INFOTECH 25-03

Joint de bobine d'allumage

Coil seal

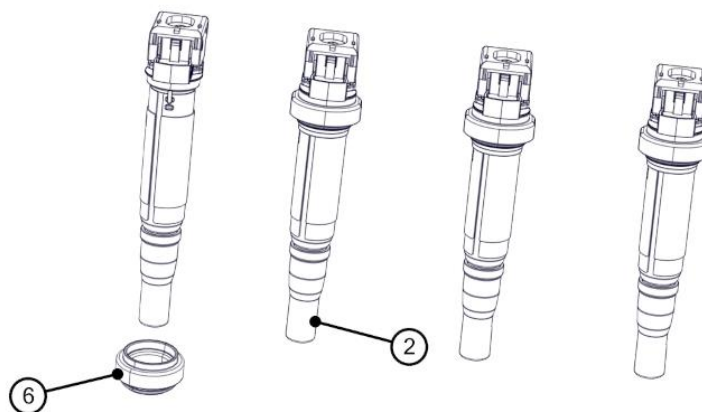
Dans le but d'améliorer l'étanchéité entre la bobine et le puit de bougie et ainsi améliorer la durée de vie des éléments d'allumage, un nouveau joint d'étanchéité de bobine ([rep.6](#)) est désormais disponible auprès de Racing Shop.

- ☐ Retirer les bobines d'allumage ([rep. 2](#)) du moteur.
- ☐ Retirer les joints d'origine en les glissant vers le bas.
- ☐ Glisser le nouveau joint ([rep. 6](#)) jusqu'en butée. Il n'y a pas de position imposée.
- ☐ Le joint torique stipulé dans l'Infotech **20-14** doit être retiré.
- ☐ Il reste impératif de démonter les bobines et évacuer l'eau des puits de bougie après chaque rallye si besoin.

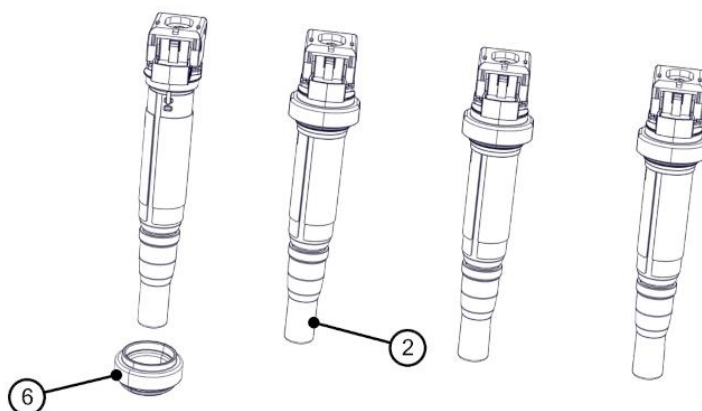
In order to improve the seal between the coil and the spark plug well and thus improve the life of the ignition elements, a new coil seal ([idem 6](#)) is now available from Racing Shop.

- ☐ Remove the ignition coils ([item 2](#)) from the engine.
- ☐ Remove the original gaskets by sliding them downward.
- ☐ Slide the new gasket ([item 6](#)) in until it stops. There is no set position.
- ☐ The O-ring stipulated in Infotech **20-14** must be removed.
- ☐ It is still essential to disassemble the coils and drain the water from the spark plug wells after each rally, if necessary.

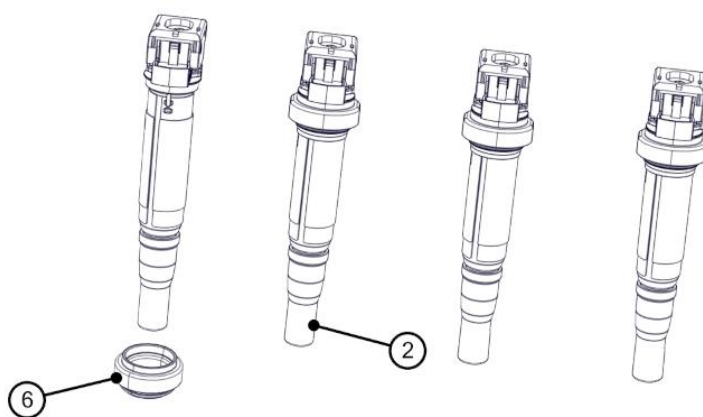
Para mejorar el sellado entre la bobina y la culata y así mejorar la vida útil de los elementos de encendido, ahora está disponible en Racing Shop una nueva junta de bobina ([elemento 6](#)).

- ☐ Retire las bobinas de encendido ([elemento 2](#)) del motor.
- ☐ Retire las juntas originales deslizándolos hacia abajo.
- ☐ Deslice la nueva junta ([elemento 6](#)) hasta el tope. No hay una posición fija.
- ☐ Se debe retirar el O-ring estipulado en Infotech **20-14**.
- ☐ Sigue siendo imperativo desmontar las bobinas y evacuar el agua de los pozos de las bujías después de cada rally si es necesario.
